Modificări ale rolelor la unele brațe întinzătoare

533 0077 30
534 0082 30
534 0083 30
534 0133 30
534 0136 30
534 0139 30

INA 0055

Fig. 1: Imagine detaliată a vechiului design al rolei (stânga) și a noului design (dreapta).

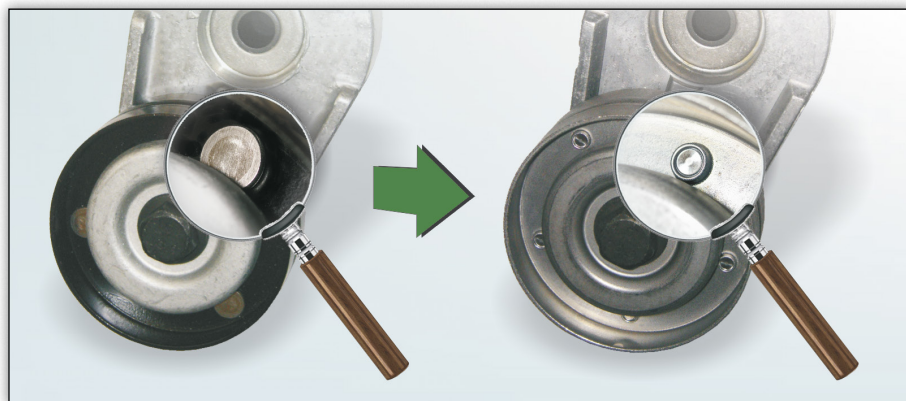
Diferențele, indicate în Fig. 1, se regăsesc la nivelul învelișului (versiunea precedentă era neagră, acum este metalică) și la nivelul legăturii dintre cele două jumătăți de contact (nituite anterior, prinse cu cleme în versiunea curentă).

Pe durata perioadei de tranziție există posibilitatea ca stocurile să fie mixte. Ambele versiuni respectă specificațiile tehnice și pot fi utilizate fără restricții la autovehiculele menționate în catalog.
